**Forum mondial de l'harmonisation
des Règlements concernant les véhicules**

128^e session

**Perception de la présence d'usagers de la route vulnérables
à proximité du véhicule :****Règlement ONU n° 158 (Manœuvres en marche arrière)****Proposition de complément 3 à la version originale du
Règlement ONU n° 158 (Manœuvres en marche arrière)****Communication de l'expert de la République de Corée***

Figure 1

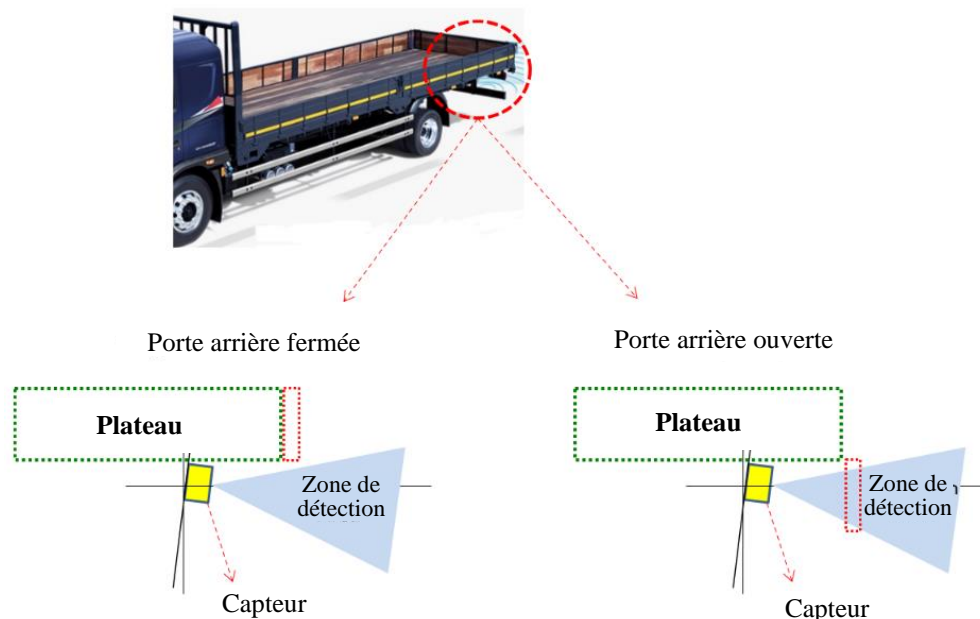
2. En outre, les conditions d'essai devraient préciser dans les deux cas que non seulement les hayons arrière ou les capots de coffre mais aussi les portes arrière des véhicules de transport logistique et des véhicules de type fourgon doivent être fermés ou verrouillés dans leur état de fonctionnement normal pendant l'essai. Pour de plus amples informations à ce sujet, voir les figures ci-après.

« 1.3.3.4 Hayons arrière, ~~et~~ capots de coffre **et portes arrière**

Si le véhicule est équipé de hayons arrière, ~~ou~~ de capots de coffre **ou de portes arrière**, ceux-ci doivent être fermés et verrouillés dans leur état de fonctionnement normal. ».
